東通原子力発電所  
敷地周辺～敷地の地形，地質・地質構造について  
(震源として考慮する活断層の評価)  
(コメント回答)

2022年4月11日  
東北電力株式会社

# 審査会合におけるコメント

下北半島北東部の地質層序の変遷

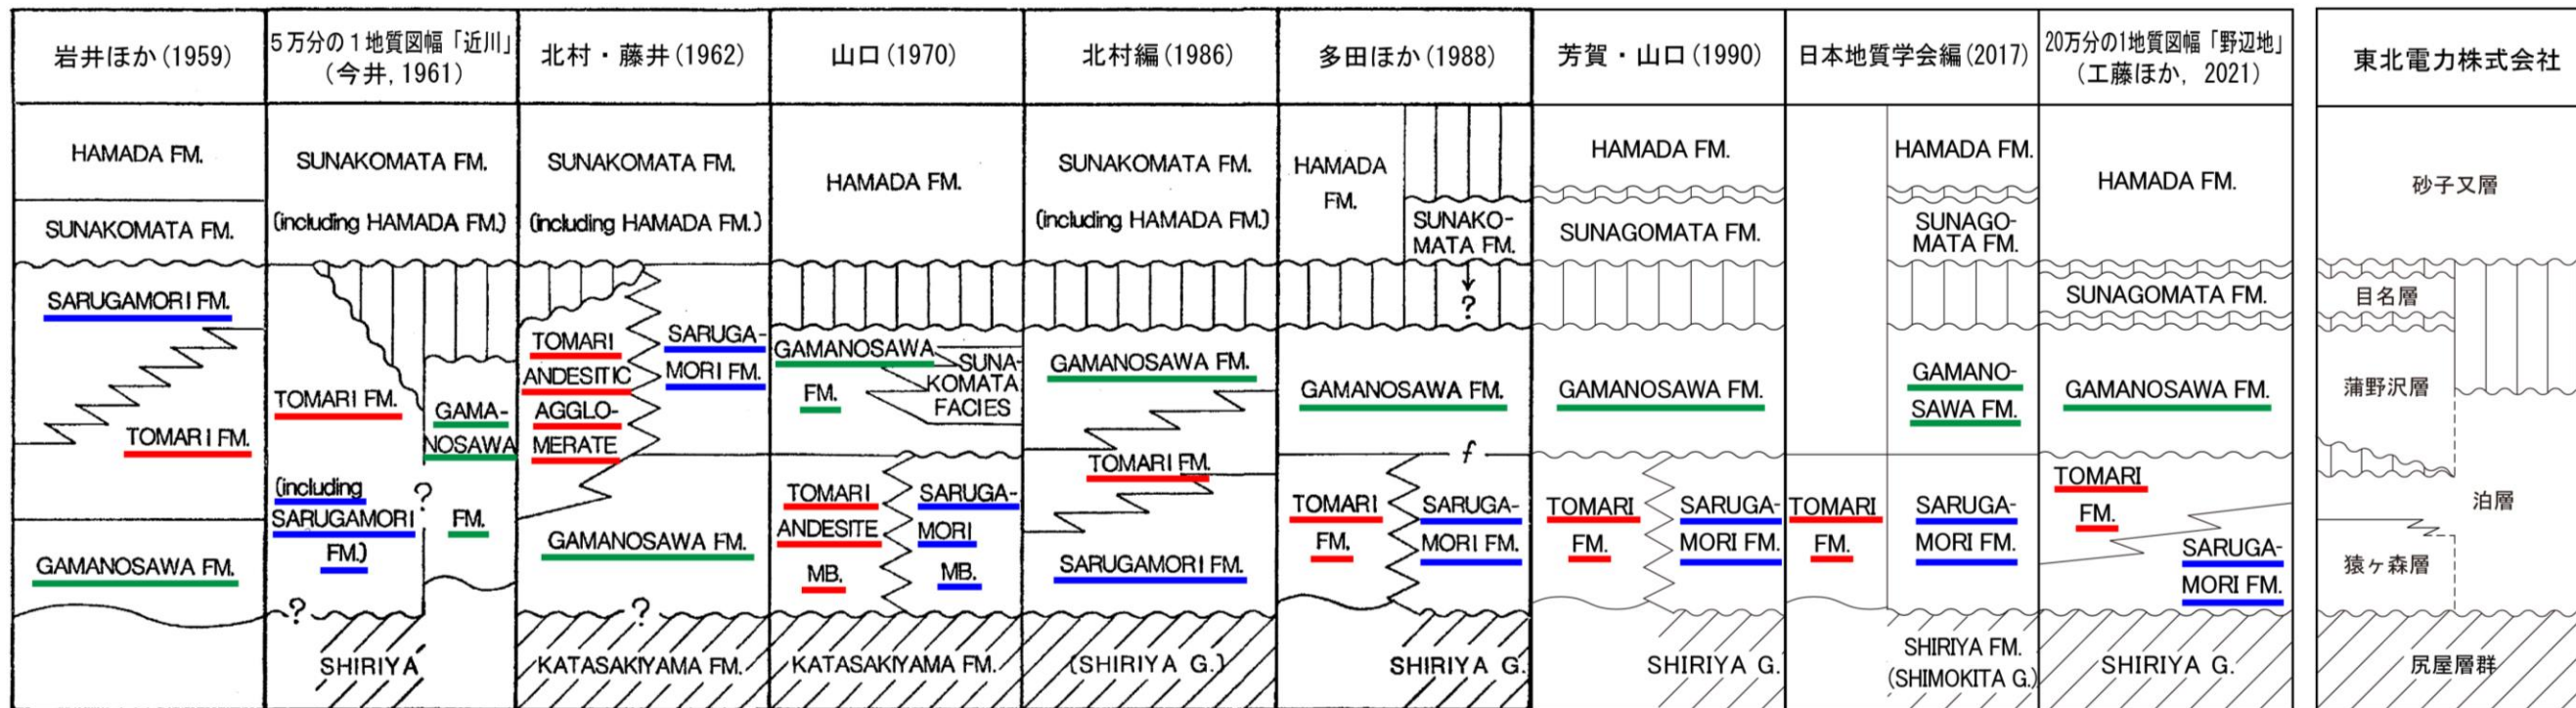
No.	コメント時期	コメント内容	今回ご説明資料の掲載箇所
S206	2021年9月17日 第1005回審査会合	下北断層の撓曲構造に関連する朝比奈平西方のリニアメントについて調査結果を示すこと。	補足説明資料 p.19-5~8, 10
S207	2021年9月17日 第1005回審査会合	地層名について、「20万分の1地質図幅「野辺地」(第2版)」と事業者の考え方の相違を記載したうえで、対比表を補正申請書等に記載すること。	本資料 p.2-8
S208	2021年9月17日 第1005回審査会合	敷地周辺陸域の後期中新世の地層としている目名層は事業者独自につけた地層名であるのであれば、仮称として明記すること。	本資料 p.2-4

- 5万分の1地質図幅「近川」では、岩相の類似性から、泊層下部の泥岩は蒲野沢上部に相当する可能性があるとしている。
- 一方、山口(1970), 芳賀・山口(1990)等によると、蒲野沢層は泊層の上位とされており、珪藻化石の分析結果とも整合している。また、事業者による調査でも、同様な結果が得られている。

- ・ 多田ほか(1980)を編集・加筆。芳賀・山口(1990), 日本地質学会編(2017), 20万分の1地質図幅「野辺地」(工藤ほか, 2021)の層序表は論文の記載内容から東北電力株式会社が独自に作成
- ・ 本表は各層の上下関係, 地層名対比を主としており, 年代尺度は簡略化している。
